SERVIÇO PÚBLICO FEDERAL
MINISTÉRIO DO MEIO AMBIENTE
INSTITUTO BRASILEIRO DO MEIO AMBIENTE E DOS RECURSOS NATURAIS RENOVÁVEIS - IBAMA

Assunto: Análise dos documentos relativos as implicações ambientais da modificação do eixo da cachoeira de Jirau para a ilha do Padre (cachoeira do inferno) da UHE Jirau.

PARECER TÉCNICO Nº 061/2008

Ref: UHE Jirau no rio Madeira, sob o processo administrativo 02001.002715/2008-88.

Figure 3.3.2 Alternative project layout

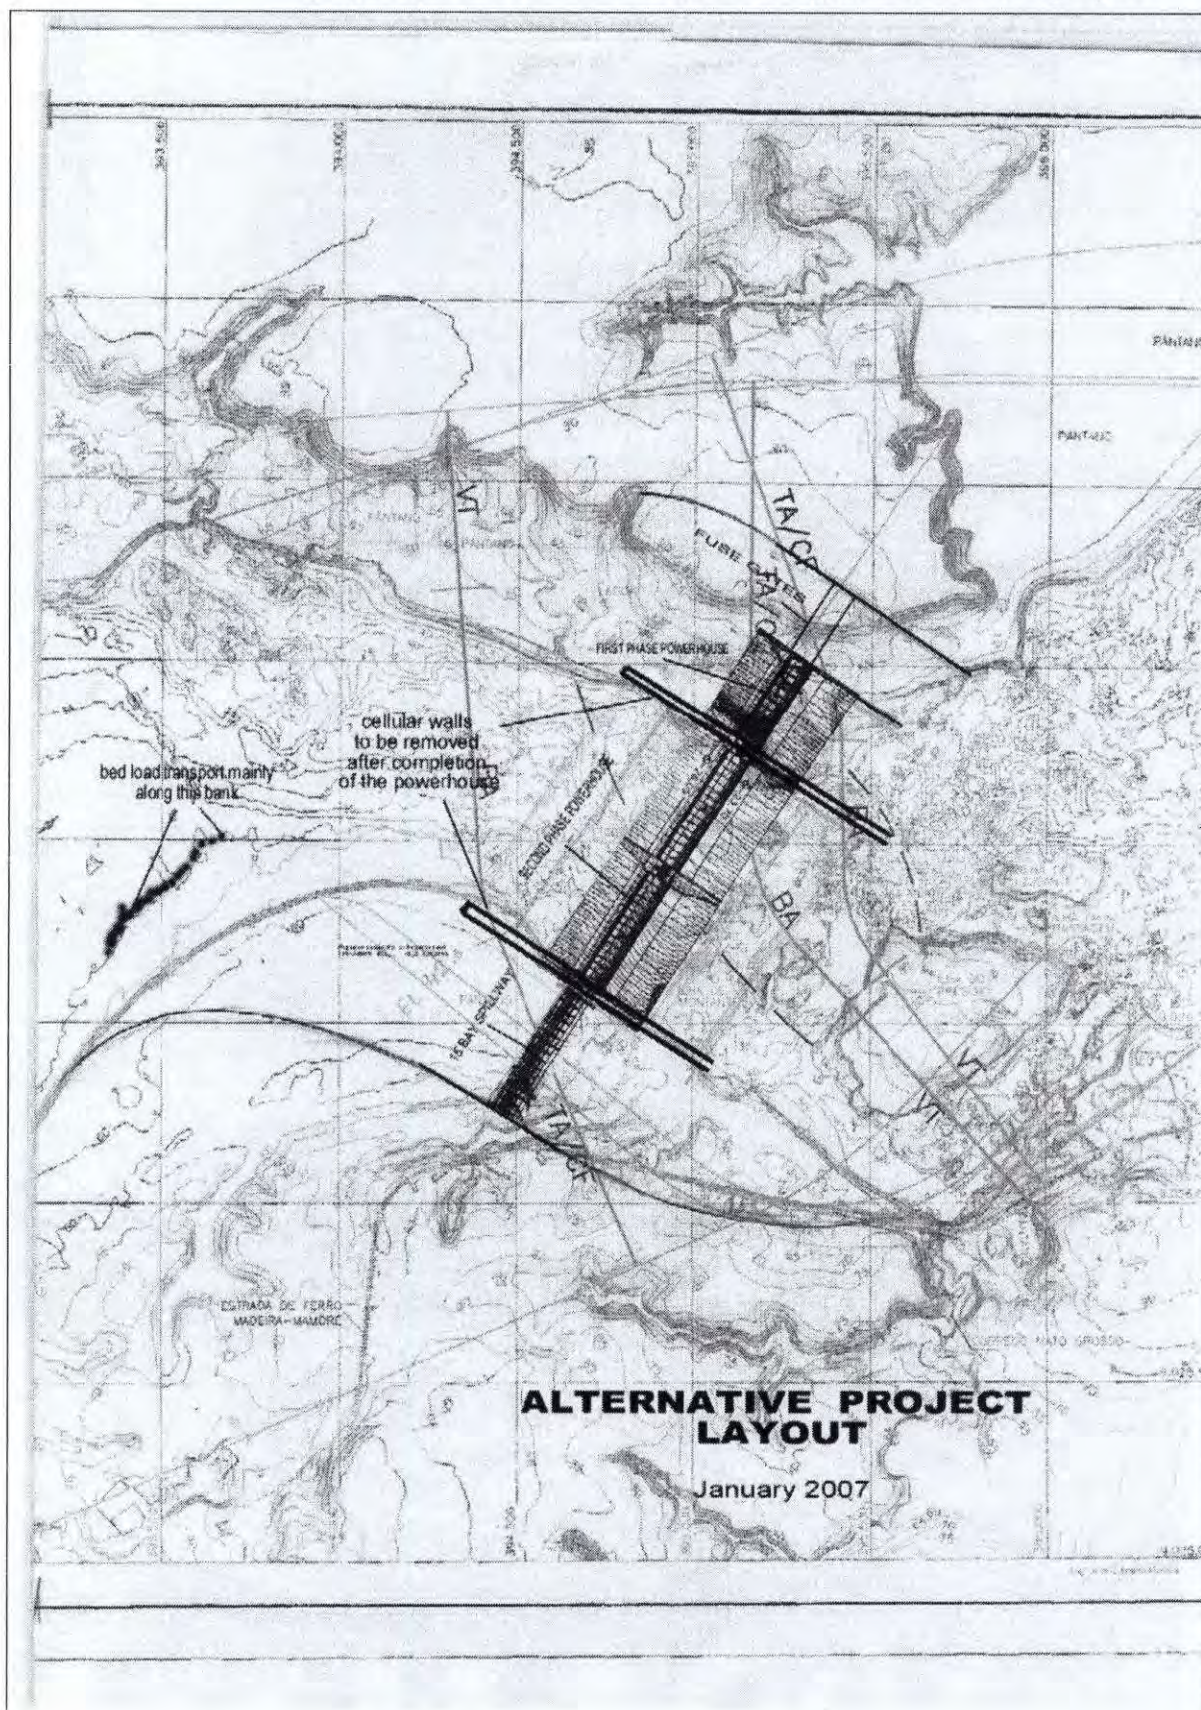
O Desenho de um layout do projeto alternativo que pareça estar mais de acordo com esse conceito é mostrado na Figura 3.3.2. Este

arranjo também propõe diversas mudanças grandes no conceito do projeto que ao nosso ver melhorarão significativamente o projeto.

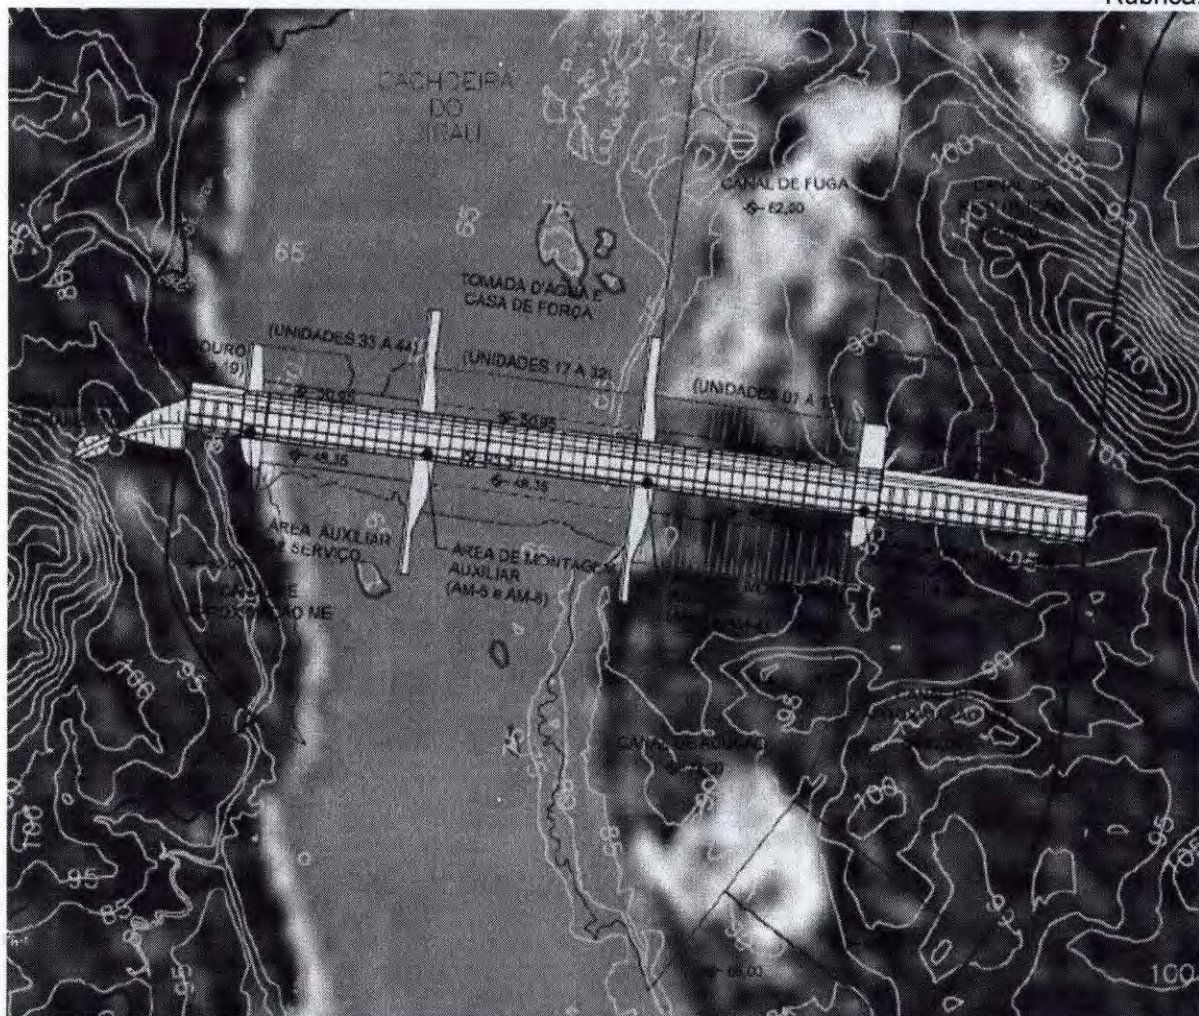
34. O layout da UHE Santo Antônio, hoje já com Licença de Instalação e em construção, incorporou as questões discutidas colocando 20 turbinas na região que hoje apresenta o maior fluxo de água no leito do Rio Madeira. Observa-se também que o canal de adução corresponde a cota do leito natural do Rio, ou mesmo inferior a ela, assim como, o canal de aproximação dos vertedouros estão com cotas inferiores às previstas anteriormente.

36. Observa-se, das figuras acima retiradas do documento protocolado pela ESBR em resposta aos questionamentos do IBAMA, que o layout proposto pela EPE contempla 28 turbinas instaladas no leito do Rio Madeira e cuja extensão das tomadas d'água abrange 100 % da seção natural do Rio o que deixa claro a real preocupação com relação ao fluxo físico/biótico.

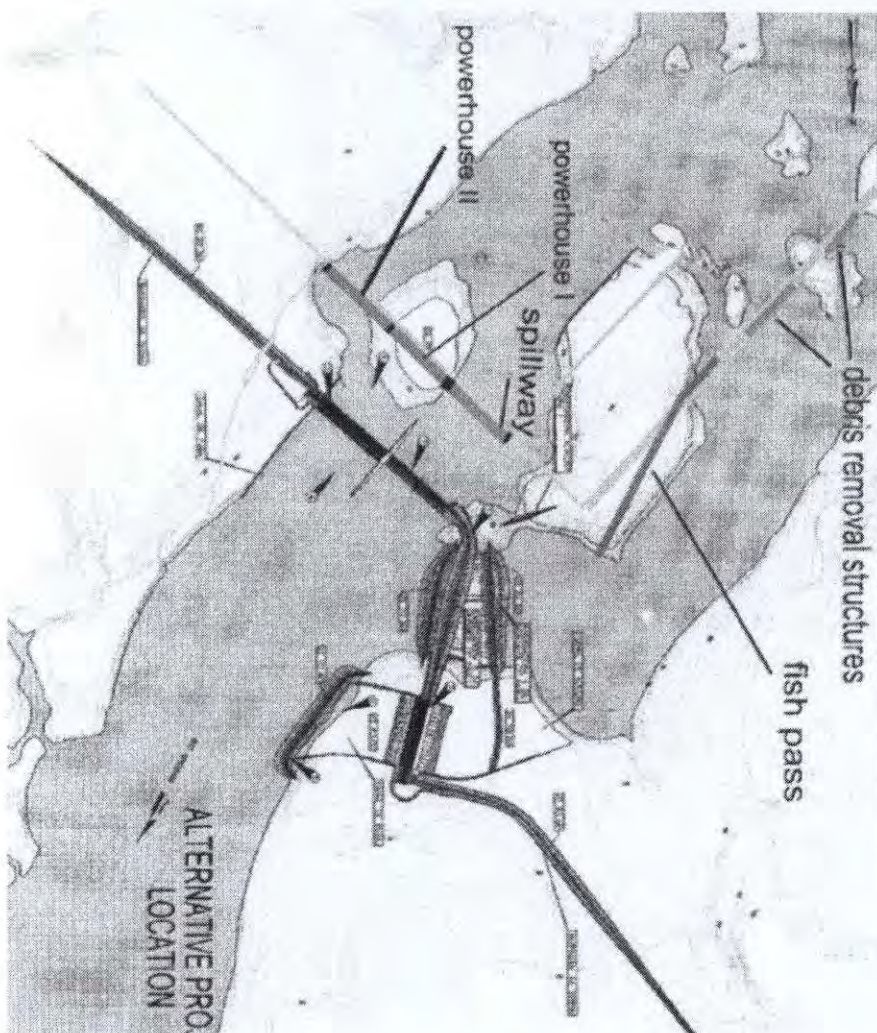
Ponto 3 - item I: Os dois novos pareceres, os quais compararam as duas soluções apresentadas pela ESBR, entenderam que a nova solução atendeu à solicitação do terceiro ponto do item 2.3 do Ofício nº 837-2008.

40. Contudo os pareceres citados na resposta da ESBR não fazem qualquer análise comparativa ou considerações sobre o layout proposto pelo consultor da própria ESBR e que tem, em análise inicial, as premissas de otimização do fluxo de sedimentos.

41. Portanto, a solicitação foi considerada não atendida pelo IBAMA conforme declarado em reunião do dia 29/10/2008, permanecendo não atendida até a presente data.

Figura 2.1-1: Seção Transversal do Rio Próximo ao Eixo de Ilha do Padre

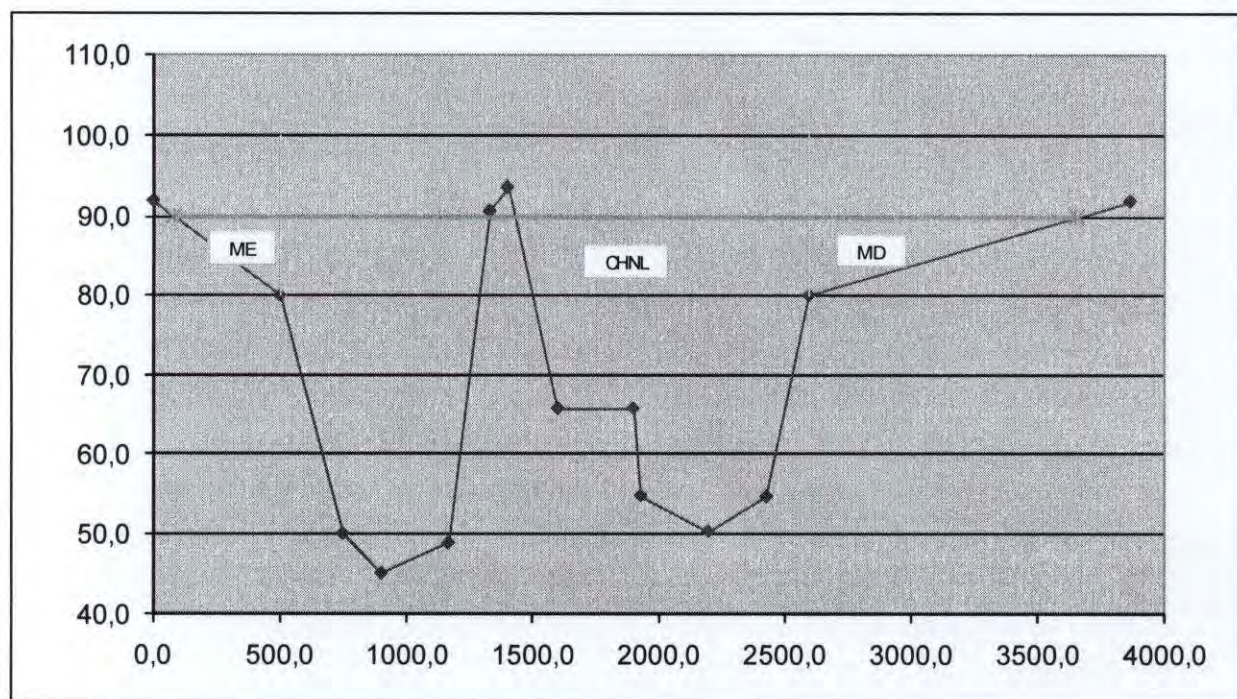
44. Merece observação a questão de que a Ilha do Padre exerce forte controle hidráulico sobre o escoamento e divide o reservatório em dois braços justamente na região do barramento como fica claro na figura 2.1-1 reproduzida abaixo.

54. Conforme se pode ver na figura 2.1-1 reproduzida acima o canal da margem esquerda do Rio Madeira apresenta cotas de fundo inferiores aos da margem direita. Este canal da margem esquerda apresenta, em condições naturais, o maior escoamento, contudo está previsto o seu total barramento, portanto, os fluxos se darão sobre o que é hoje as margens do rio (Vazão Média das Máximas é aprox. $38.000 \text{ m}^3/\text{s}$ = cota da margem esquerda 76,00 m), fato que gera expectativa de formação de um bolsão de sedimentação nesta região da cota de fundo 47,00 m até a proximidade da tomada d'água na cota 78,00 m podendo causar até mesmo estagnação da água, portanto desconsidera-se a localizada e fora do contexto análise sobre a área existente entre a ensecadeira de segunda fase e a barragem no braço esquerdo do rio Madeira será aterrada com o material de bota-fora. Não se sabe qual a intensidade da deposição, qual parcela será permanente nem qual será sazonal e cíclica pois este canal esquerdo, que tem uma extensão da ordem de 4 km, não conta, pelo layout proposto, de qualquer elemento hidráulico que possa gerir os sedimentos abaixo da cota 78,00 m, o que pode constituir um bolsão de assoreamento.
